**AVIS RELATIF À LA PROTECTION
CONTRE LES EVENTUELS EFFETS NOCIFS ET NUISANCES
PROVOQUÉS PAR LES RAYONNEMENTS NON IONISANTS
GÉNÉRÉS PAR DES ANTENNES ÉMETTRICES STATIONNAIRES**

Commune : PERUWELZ - Exploitant : ORANGE

Rapport n° 3615 / 2025

Figure 1 : Vue en plan des lieux de séjour et des points de contrôle

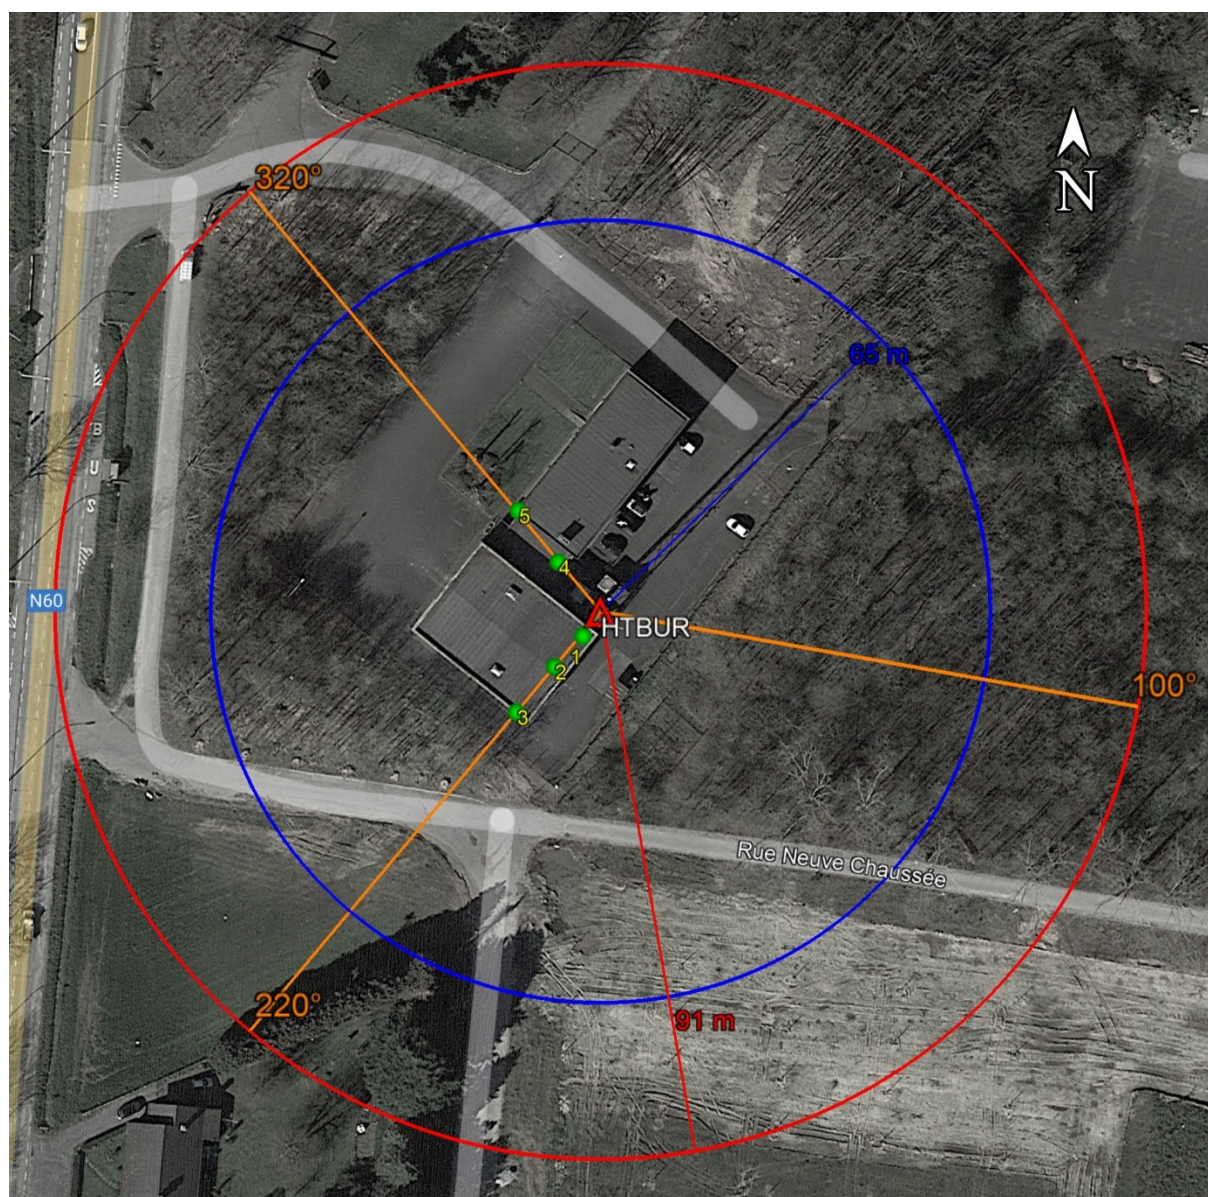
Les fréquences d'émission, la puissance rayonnée par chacune des antennes et leur gain permettent de déterminer le rayon de la zone à analyser. Tout dépassement de la limite par installation est exclu en dehors de cette zone. Le tableau 2 reprend les 35 LS² pour lesquels l'indice d'exposition est le plus élevé. Les différentes colonnes indiquent :

- le numéro du point de contrôle repris sur un des plans de la figure 1;
- le numéro du LS dans lequel se trouve le point de contrôle de la 1^{ère} colonne ;
- l'atténuation d'obstacle prise en compte pour le calcul de l'indice d'exposition dans le LS ;
- le résultat du calcul de l'indice d'exposition.

N° point de contrôle	LS	Atténuation (dB)	Indice d'exposition relatif à la limite par installation IE_i
2	LS2	3,0	0,032
3	LS3	3,0	0,031
5	LS5	3,0	0,031
4	LS4	3,0	0,029
1	LS1	3,0	0,006

En ce qui concerne les antennes de l'installation mentionnées dans le tableau 1, la distance maximale à laquelle la limite pourrait être atteinte, à l'extérieur, est égale à 87,1 m. S'il n'y a pas de LS à une distance inférieure, les antennes respectent forcément la limite d'immission.

Dans le cas des LS situés à l'intérieur des bâtiments, une atténuation d'obstacle est prise en compte et il en résulte que la distance maximale à laquelle la limite pourrait être atteinte se réduit à 62,4 m.

Figure 2 : Vue en plan des installations d'antennes dans un rayon de 300 mètres autour de l'installation faisant l'objet de la demande d'avis

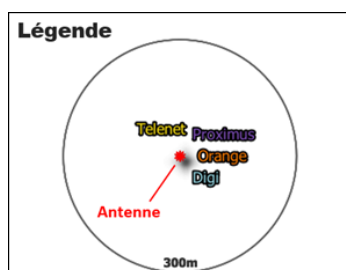
Le plan en projection verticale de la figure 2 indique la localisation des installations d'antennes émettrices stationnaires visées par le décret et situées dans un rayon de 300 mètres autour de l'installation référencée dans le paragraphe 2 et localisée au centre du cercle. Les données de localisation de ces antennes et les avis correspondant sont accessibles via le cadastre en ligne des antennes émettrices stationnaires⁸. Les installations prises en compte dans l'évaluation du respect de la limite cumulative sont les installations d'antennes émettrices déclarées en service par l'exploitant à la date du présent avis, à l'exception de l'installation référencée dans le paragraphe 2 et éventuellement d'autres installations ayant fait l'objet d'une demande d'avis à la même date et qui sont situées à l'intérieur de la zone de 300 mètres de rayon.

- il y a au plus 4 installations d'antennes émettrices stationnaires présentes dans la zone d'évaluation de 300 mètres de rayon représentée dans la figure 2, y inclus l'installation référencée dans le paragraphe 2 : la limite cumulative définie à l'article 4, §2 du décret est nécessairement respectée dans les lieux de séjour à l'intérieur de la zone d'évaluation de 300 mètres de rayon ;

- b) il y a exactement 5 installations d'antennes émettrices stationnaires présentes dans la zone d'évaluation de 300 mètres de rayon représentée dans la figure 2, y inclus l'installation référencée dans le paragraphe 2 et il existe, pour 3 ou 4 de ces installations, un avis attestant le respect de la limite abrogée de 3 V/m : la limite cumulative définie à l'article 4, §2 du décret est nécessairement respectée dans les lieux de séjour à l'intérieur de la zone d'évaluation de 300 mètres de rayon ;

- c) dans tous les autres cas, il a été vérifié que la limite cumulative définie à l'article 4, §2 du décret n'est pas dépassée dans les lieux de séjour sur base du nombre d'installations localisées dans la zone d'évaluation de 300 mètres de rayon représentée dans la figure 2, de leur localisation ainsi que des données inscrites dans la figure 1 et au paragraphe 4 du présent avis et dans les avis attestant le respect de la limite par installation ou de la limite abrogée de 3 V/m relatifs aux autres installations reprises dans la figure 2.

Compte tenu des considérations ci-dessus, il apparaît que l'intensité du rayonnement électromagnétique généré, dans les lieux de séjour situés dans un rayon de 300 mètres autour de l'installation référencée dans le paragraphe 2, par l'ensemble des antennes émettrices stationnaires de l'ensemble des exploitants du même site d'antennes émettrices stationnaires respecte la limite fixée à l'article 4, § 2 du décret.
